第222回「地域の会」定例会資料〔前回定例会以降の動き〕

ご質問への回答

<三井田潤委員>

建設中の補助ボイラー設備における
水の漏えいおよび給水タンクの損傷について

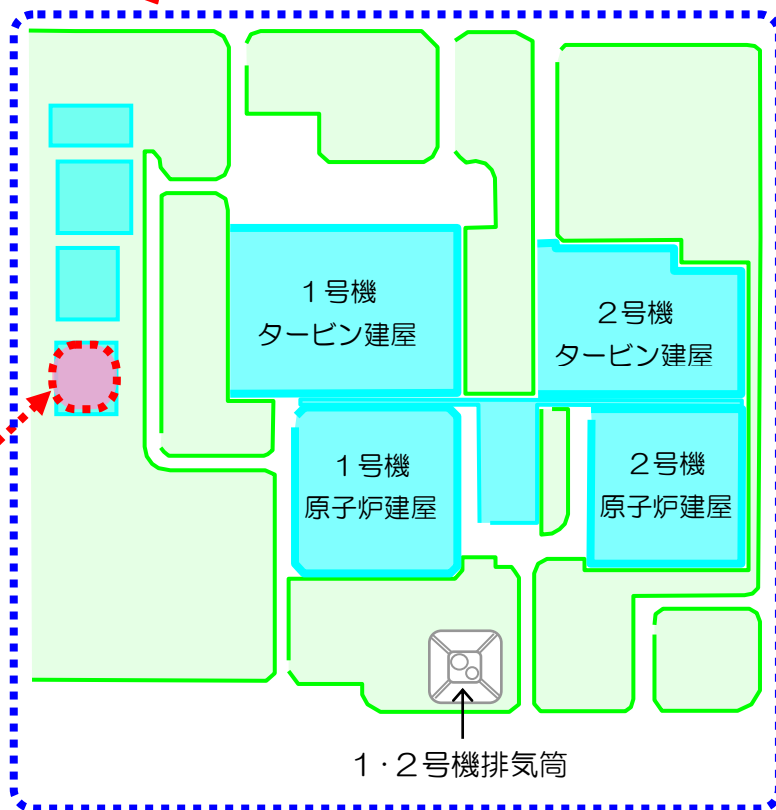
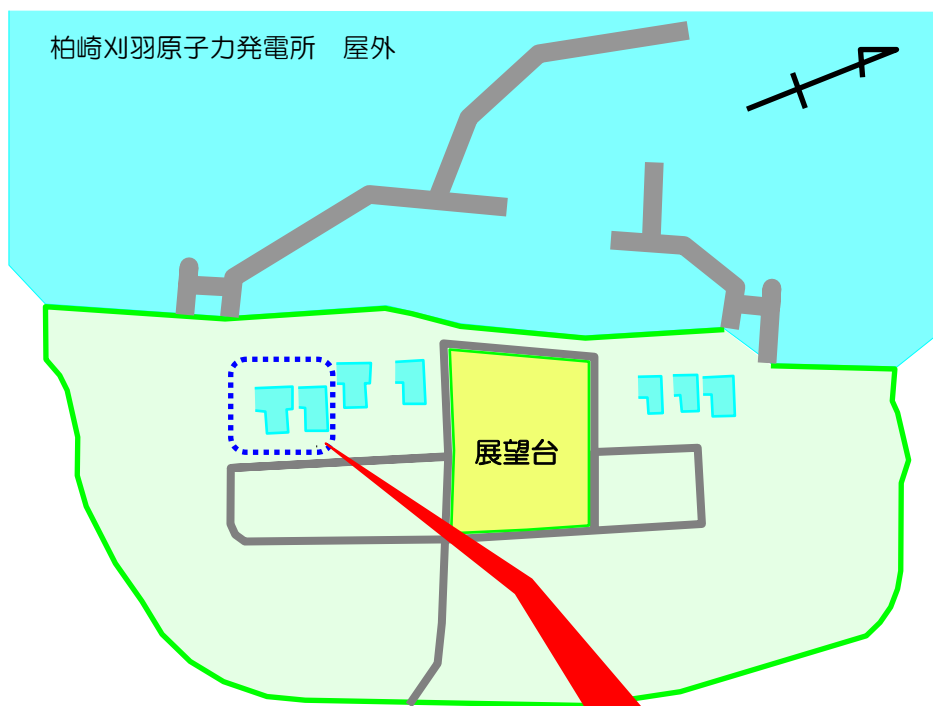
不適合の概要には、「給水タンクの水位と非放射線ストームドレンサンプの水位変動警報」「運転員が現場確認した結果 2 階の給水タンクの外観が異常がない事」「地下 1 階のドレンサンプピットから水が溢れ室内に水が溜まっていた」「溢れた水量は 476,000 L」安全上の重要度/損傷のていどに安全上は重要な機器でないこと・法令報告不要 説明の為の平面図補助ボイラー建屋 2 階の損傷されたタンクと地下 1 階の水漏れ状況とする写真がある。これら 3 枚の資料がないから質問します。

- ① 同じタンクだと思えますがタンクの異常のないことの確認時刻と異常発生時刻、撮影時刻を教えてください。
- ② 損傷した給水タンク設計応力を教えてください。内圧が負圧になって潰れたと思えます。潰れたことが設計ミスか施工ミスか、事故後どんな対策をしたのか説明して下さい。
- ③ 発生が 3/10 地域の会説明が 4/9 と一月後なのに意味不明な資料を添付する理由が東京電力の「丁寧な説明」なのでしょうか？十分調査する時間がありましたか報告が簡潔すぎます。
- ④ 2 階から地下 1 階までには、その後話題になった電源ケーブルや配管の貫通部の閉塞放置があったと推定されます。この事件が発端で電源ケーブルや配管の貫通部の密封処理を検討したのかを教えてください。
- ⑤ この事象の公表方法は東京電力の独善的手法で、核防護の秘密事項ではありません。然しながら、地元住民に理解を求めることは程遠いと思えます。
今一度この事象に関して理解可能な文章と図面等で再説明して頂けるでしょうか？

同じタンクだと思いますがタンクの異常のないことの確認時刻と異常発生時刻、撮影時刻を教えてください。

- 平成 26 年（2014 年）3 月 10 日午前 8 時 20 分頃、荒浜側共用設備である新設補助ボイラー建屋（非管理区域）において、建設中の補助ボイラー設備の試運転中に、ボイラーの給水タンクの水位ならびに非スチームドレンサンプの水位が変動していることを示す警報が発生しました。
- このため、ボイラーを管理をする運転員が現場を確認（8 時 45 分頃）したところ、同建屋 2 階にある給水タンクに外観上の異常はなく、その周辺等に水漏れは認められませんでした。
- 一方、同建屋地下 1 階の非放射性的スチームドレンサンプピットから水が溢れ、当該サンプピット室内に水が溜まっていることを確認（8 時 50 分頃）しました。
当該サンプピットから溢れた水の量は、約 47,600 リットル（7m×8.5m×約 0.8m）と推定しています。
- その後、現場の運転員が異音を聞いたことから、現場を調査したところ、当該ボイラー設備の給水タンクが大きく変形していることを確認（8 時 58 分頃）しました。
- 添付資料－2 別紙にある写真の撮影時刻は、記録がなく確認できませんでした。

【給水タンク】 負圧発生とオーバーフローのメカニズム

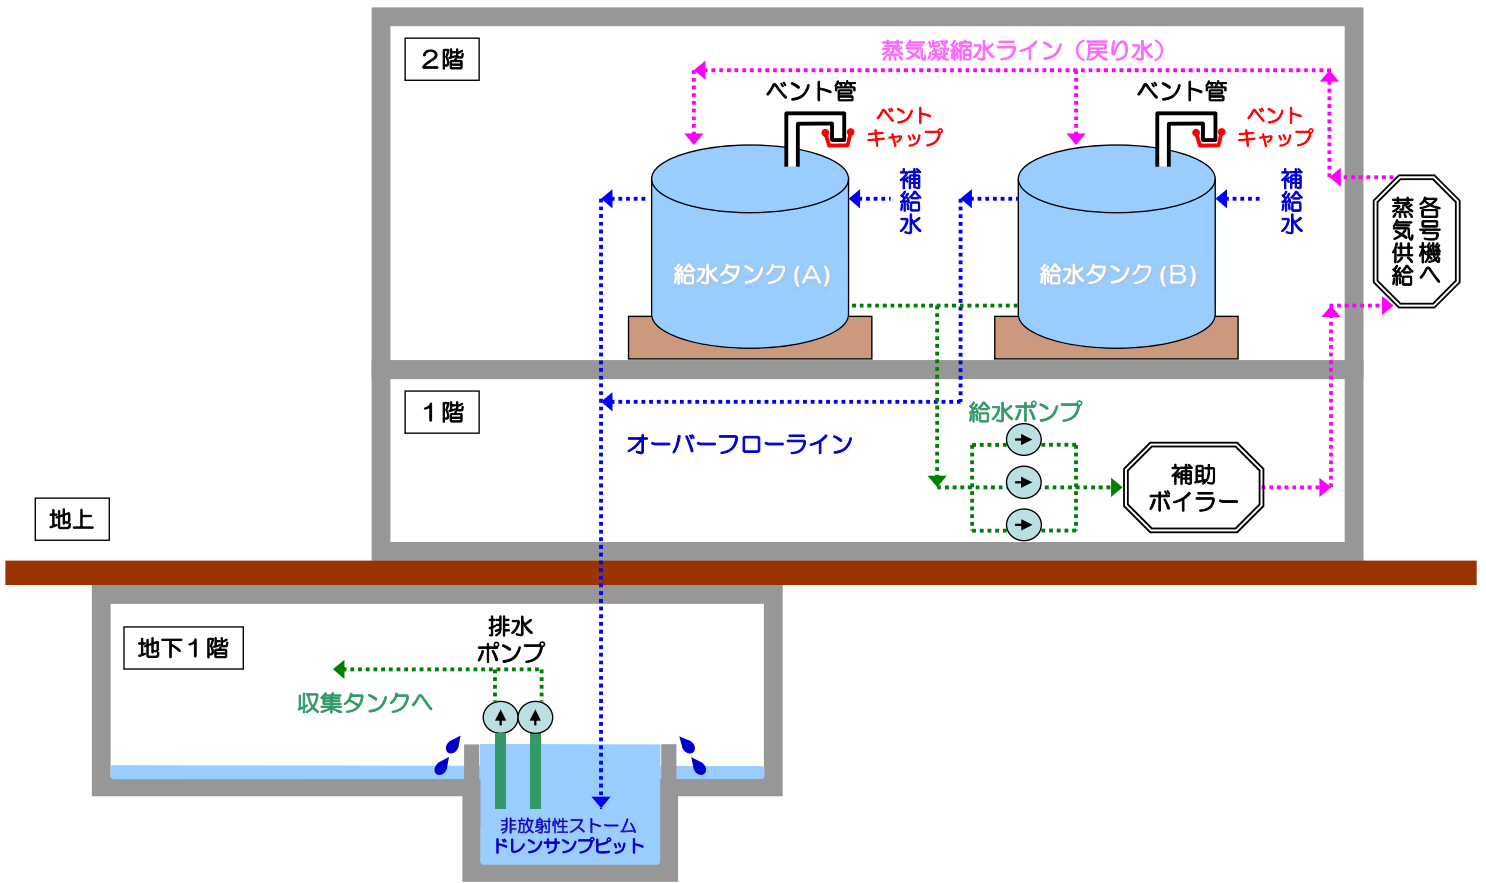
損傷した給水タンク設計応力を教えて下さい。内圧が負圧になって潰れたと思います。潰れたことが設計ミスか施工ミスか、事故後どんな対策をしたのか説明して下さい。

- 損傷した給水タンクの最高使用圧力は静水頭^{※1}です。
- 原因については、ベント管から出る湯気が、近傍に設置している火災報知器を作動させる事を回避するために、作業員が空気抜き配管（ベント管）にベントキャップを取り付けたことにより、最終的に給水タンク内に負圧が生じ変形に至ったものと推定しています。（詳細は、添付資料-3をご参照下さい。）

- 再発防止対策として、ベント管から出る湯気により火災報知器が誤作動しないよう、ベント管の出口を屋外まで延長することとしました。
また、給水タンク内の水位上昇を早期に把握できるよう警報設定値の見直しを行うとともに、サンプルットについても早期に排水処理ができるよう、排水ポンプが起動する水位設定値の見直しを行いました。
